DODATEK č. 2 ke SMLouvě o dílo

„Zajištění kapacity a kvality SV Pardubice, část 3.1 Napojení ÚV Hrobice na kanalizaci“

Změnový list č. 01

Číslo změnového příkazu	01/2025
Datum zadání:	07.08.2025
Číslo projektu:	05518-100
Název stavby:	Zajištění kapacity a kvality SV Pardubice, část 3.1 napojení ÚV Hrobice na kanalizaci
Název objednatele	Vodovody a kanalizace Pardubice a.s., Teplého 2014, 530 02 Pardubice
Název zhotovitele:	KVIS Pardubice a.s., Rosice 151, 533 53 Pardubice
Iniciátor změny:	Zhotovitel

01 - Napojovací bod p.č. 2300 p. Staněk

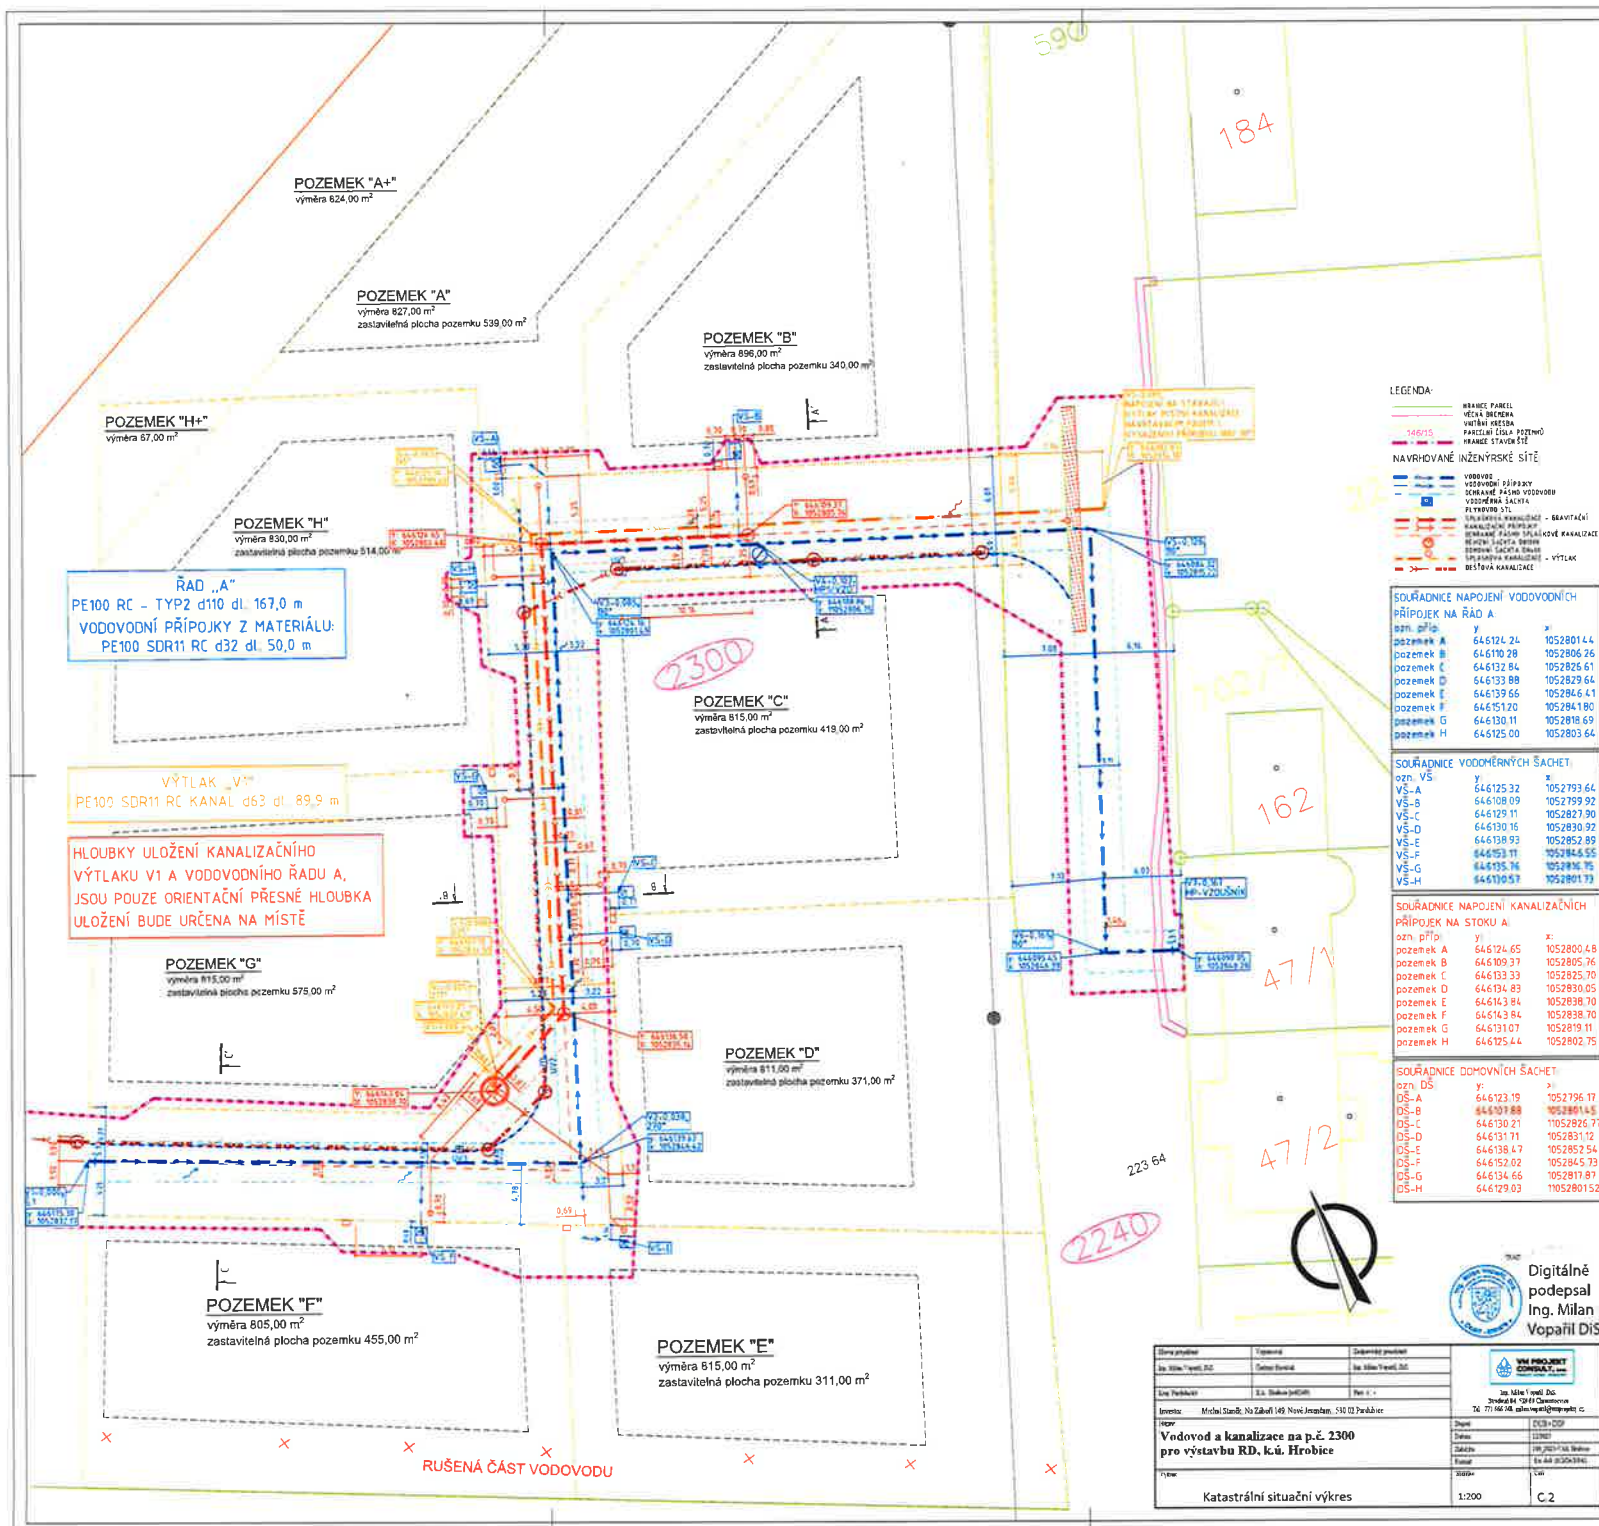
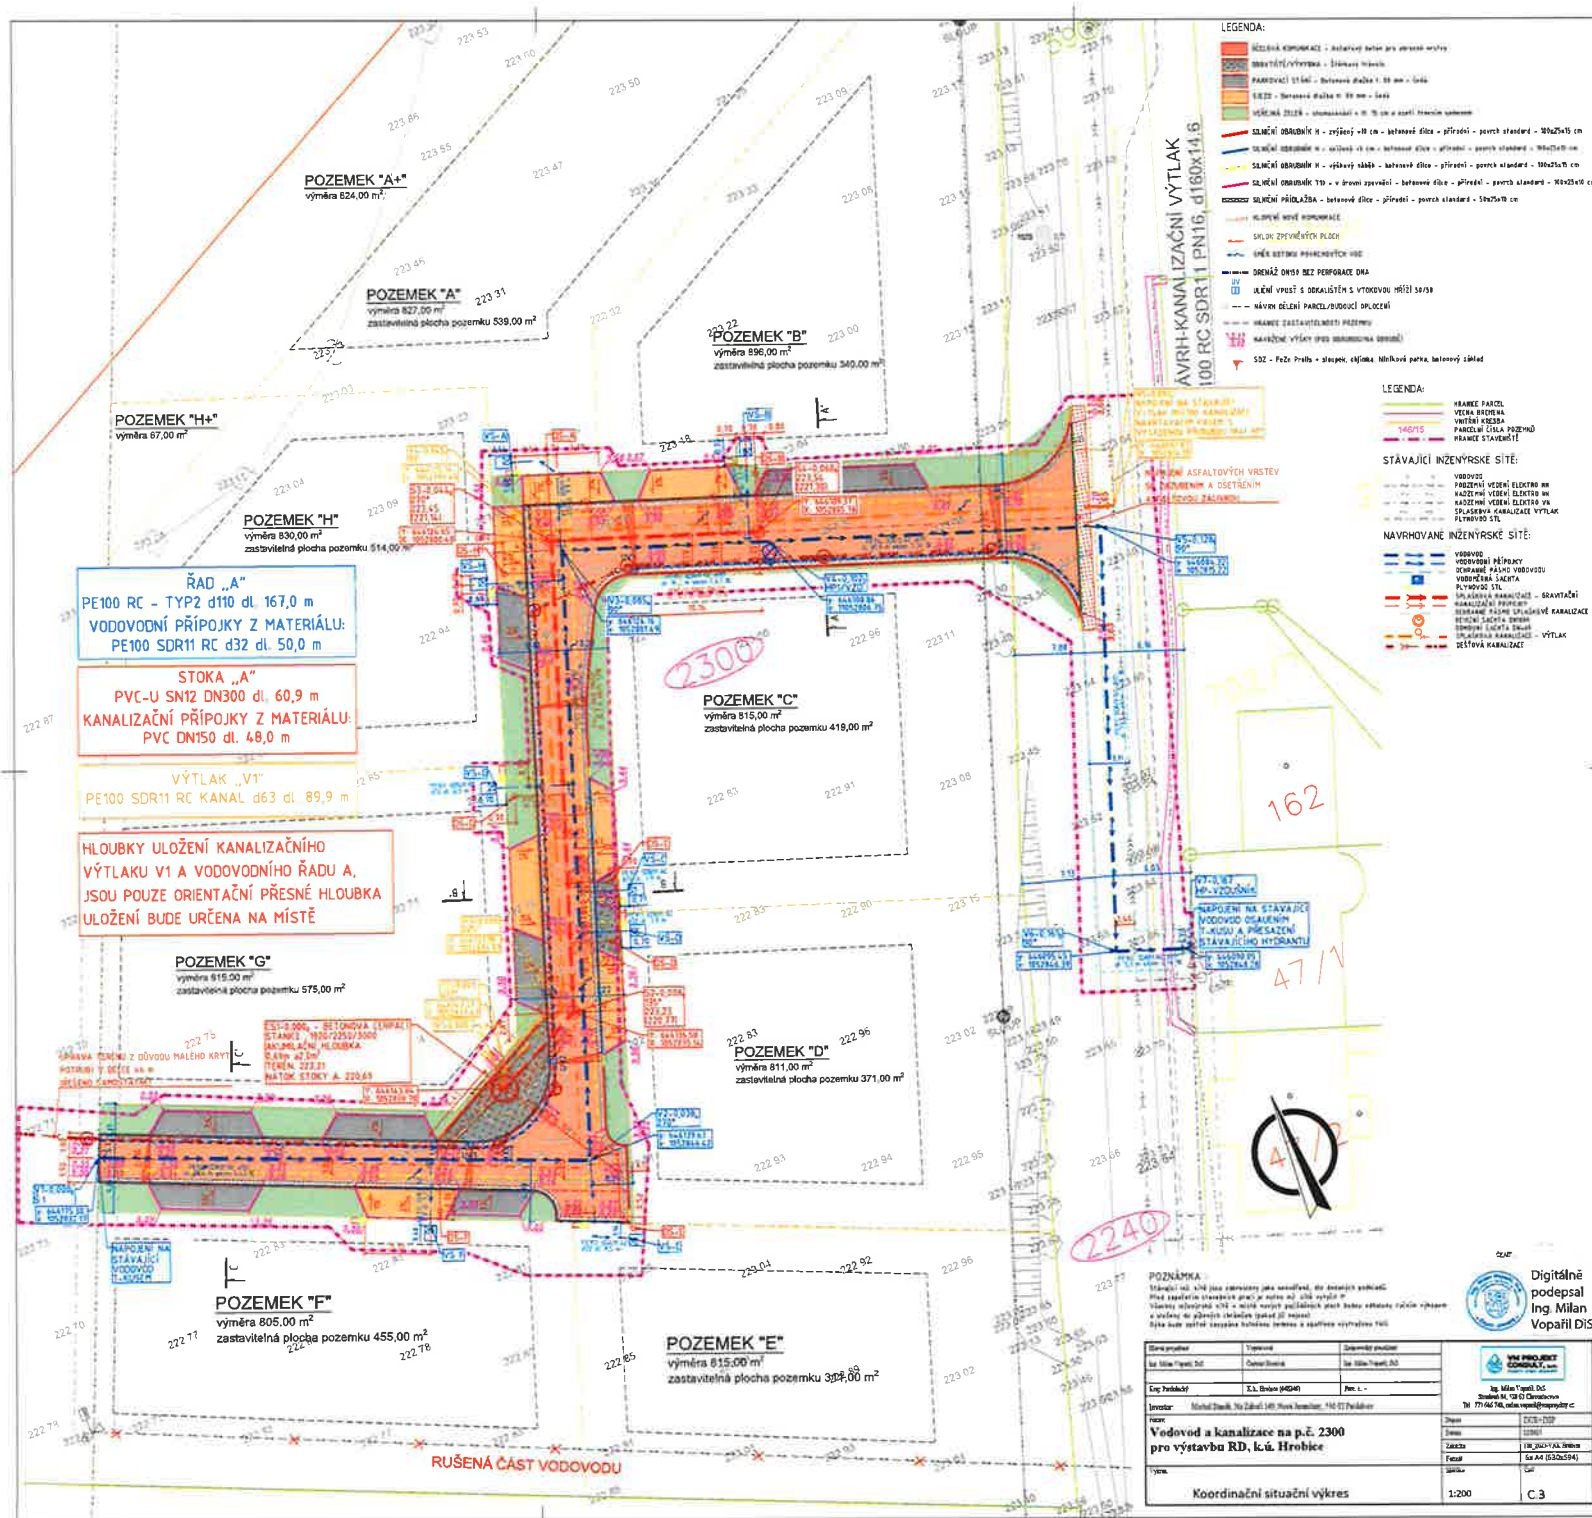
- 1.3 Napojovací bod developer Staněk – cenové dorovnání ke skutečným výměrám v souvislosti s předpokládanou novou zástavbou v lokalitě Hrobický Dvůr
- 1.4 Informační tabule – cenové dorovnání ke skutečným výměrám
